Protokol o změně díla
Změnový list číslo 040

Předmět díla:	Regenerace brownfieldu - Jízdárna Louckého kláštera ve Znojmě		
Objekt:	SO 01 STAVEBNÍ ÚPRAVY OBJEKTU JÍZDÁRNY		
Objednatel:	MĚSTO ZNOJMO		
Zhotovitel:	PSG Construction a.s.		
TDI:	SAFETYPRO s.r.o.		
Projektant:	Atelier GNS s.r.o.		
Popis změny: Stabilizace zeminy pod zpevněné plochy			
Odůvodnění změny: Na základě zátěžových zkoušek, které proběhly ve dvou etapách měření. Výsledek zátěžových zkoušek vykazuje nižší hodnoty než je požadováno v projektu. Dále projektová dokumentace v tom případě příkazuje provést stabilizaci zeminy v potřebném rozsahu. Nicméně s těmito položkami nebylo počítáno v původním výkazu výměr jelikož se jedná o nepředvídatelnou skutečnost, která nastala dle aktuálních okolností a zjištění souvrství pod původním terénem. Na základě požadavků projektu a nevyhovujících zátěžových zkoušek byl vytvořen tento změnový list.			
údaje o změně	Změnu vyvolal:		
	Jedná se o změnu: (zatrhnout)	zúžení předmětu díla, kterou se snižuje cena díla

Změnový list číslo 042

Protokol o změně díla
Změnový list číslo 043

L 1211	Kontrola zhutnění zemin a sypanin podle ČSN 72 1006 Příloha A Statická zatěžovací zkouška pro pozemní komunikace	List 1/1
	Protokol o zkoušce č. 1765/24/ZZ	Výtisk č.: 1 2 3

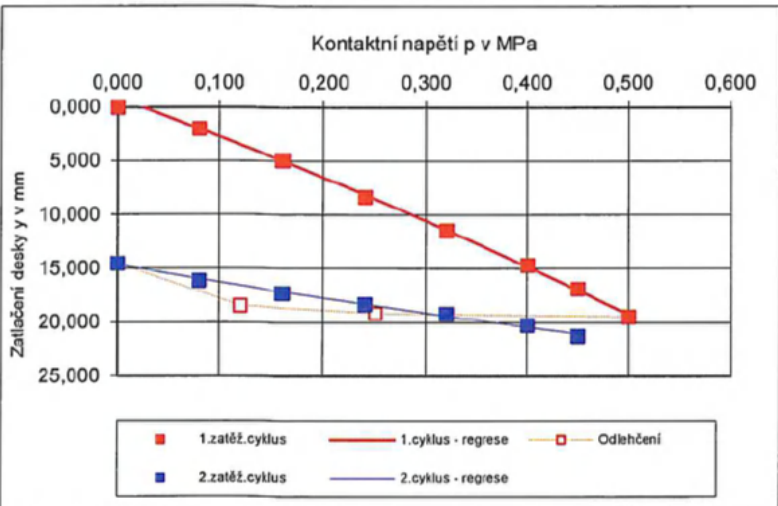
E_{def1}	5,6	MPa
E_{def2}	15,8	MPa
E_{def2}/E_{def1}	2,83
